Junta de Aclaraciones de la Licitación Pública Nacional Mixta No. 40051001-090-26 (CAGEG-079/2026) segunda convocatoria para la Adquisición de sistema de muros móviles individuales

CONCENTRADO DE PREGUNTAS Y RESPUESTAS

Licitación Pública Nacional Mixta No. 40051001-090-26 (CAGEG-079/2026) Segunda convocatoria para la Adquisición de sistema de muros móviles individuales

ANEXO I-C Plano de distribución

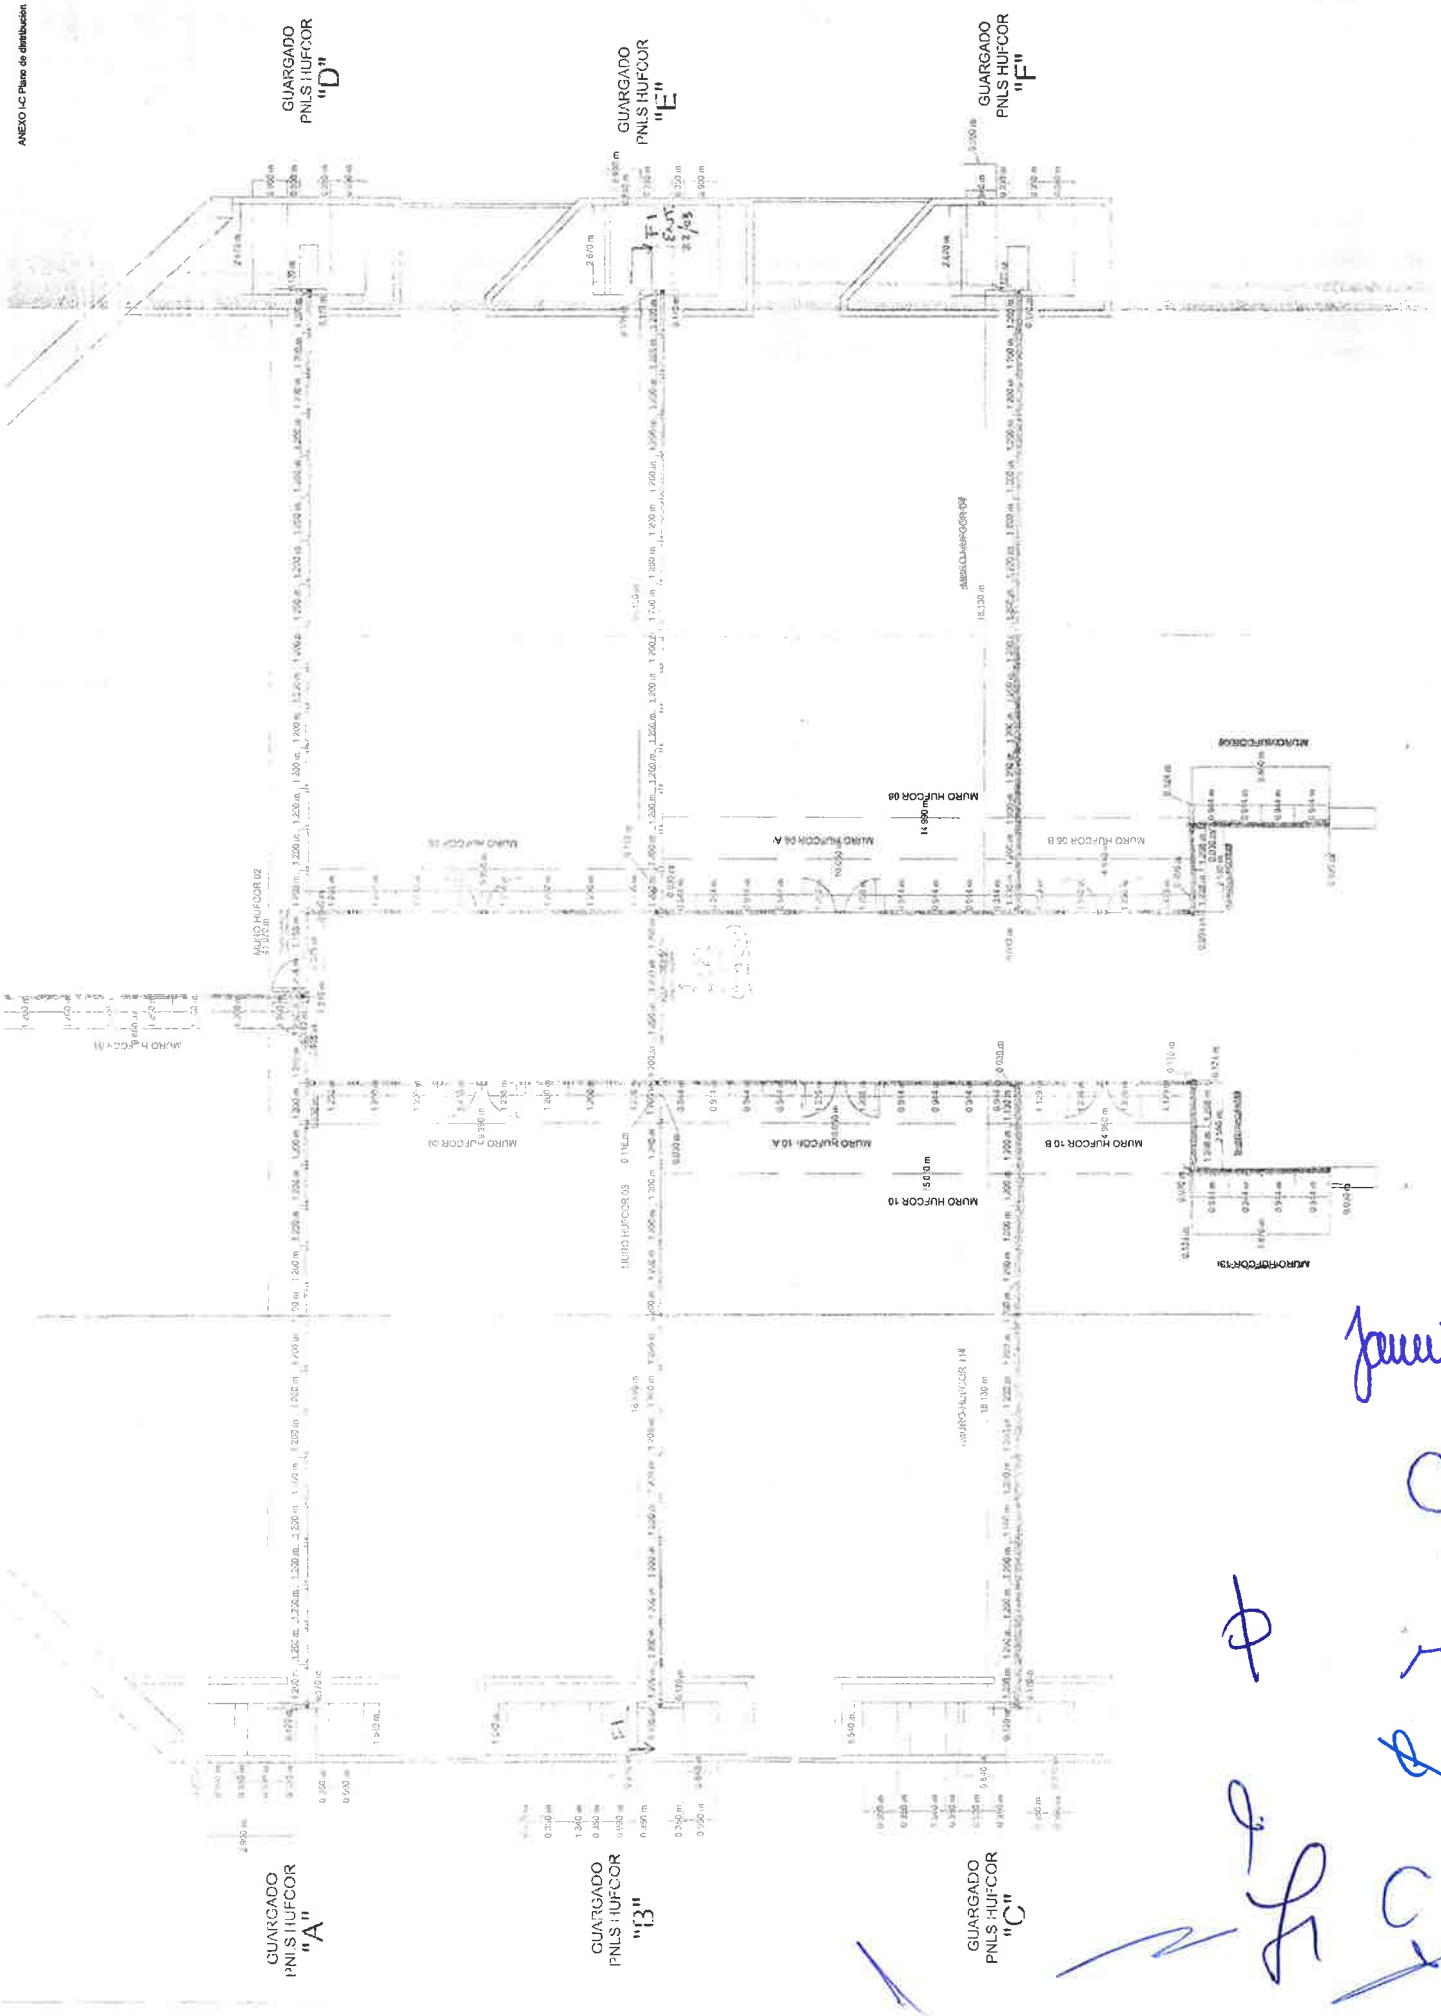
No.	Partida:	Punto:	Pregunta	
1	Partida 1	Anexo I / Anexo I-B	¿Es posible proporcionar los planos arquitectónicos, plantas de distribución y planos de desplante de los muros móviles, incluyendo la ubicación exacta de rieles, zonas de almacenamiento y configuraciones de operación?	Respuesta: Como parte de la presente junta de aclaraciones, se hace entrega del anexo I-C, "plano de distribución", mismo que forma parte integral de las bases y anexos de la presente licitación, mismo que será publicado en la página electrónica en formato pdf para su mejor visualización.
2	Partida 1	Anexo I	Las especificaciones señalan que los paneles están compuestos por tres secciones verticales incluyendo MDF. El sistema del fabricante utiliza una estructura interna con marco y placas de acero soldadas calibre 16 de alta rigidez sin requerir paneles de MDF. ¿Se aceptará esta solución constructiva equivalente que garantiza el desempeño y resistencia requeridos?	Respuesta: Podrán ofertar "estructura interna con marco y placas de acero soldadas calibre 16 de alta rigidez", sin ser obligatoria para los demás participantes.

de boquilla ubicada en el canto de cada panel"
8	Partida 1	Anexo I	¿Se puede proporcionar un plano detallado con las configuraciones de operación requeridas para los 200 metros lineales de muros, así como las dimensiones y ubicación de las 6 áreas de almacenamiento?	Respuesta: Como parte de la presente junta de aclaraciones, se hace entrega del anexo I-C, "plano de distribución", mismo que forma parte integral de las bases y anexos de la presente licitación, mismo que será publicado en la página electrónica en formato pdf.
9	Partida 1	Anexo I	Para el acabado laminado plástico antiflama, ¿qué norma de ensayo específica (por ejemplo ASTM E84) deberá acreditarse para certificar la característica de protección contra incendio?	No se está solicitando ninguna norma de ensayo en específico, deberá apegarse a los requisitos solicitados en las bases y anexos de la presente licitación.
10	Partida 1	Anexo I (Punto 1.19)	Para certificar el desempeño acústico solicitado, ¿se aceptará un reporte de laboratorio independiente emitido bajo la norma ASTM E90 y clasificado conforme a ASTM E413 correspondiente a la configuración constructiva del sistema propuesto?	Respuestas: No se acepta su propuesta, deberá apegarse a lo solicitado en el punto 1.19 inciso a) Presentación de ofertas de manera presencial y el punto 1.17 inciso b) Presentación de ofertas de manera electrónica, del apartado III. Presentación de ofertas de las bases de la presente licitación.

b) Como parte de la presente junta de aclaraciones, se hace entrega del anexo I-C "Plano de distribución", mismo que forma parte integral de las bases y anexos de la presente licitación.
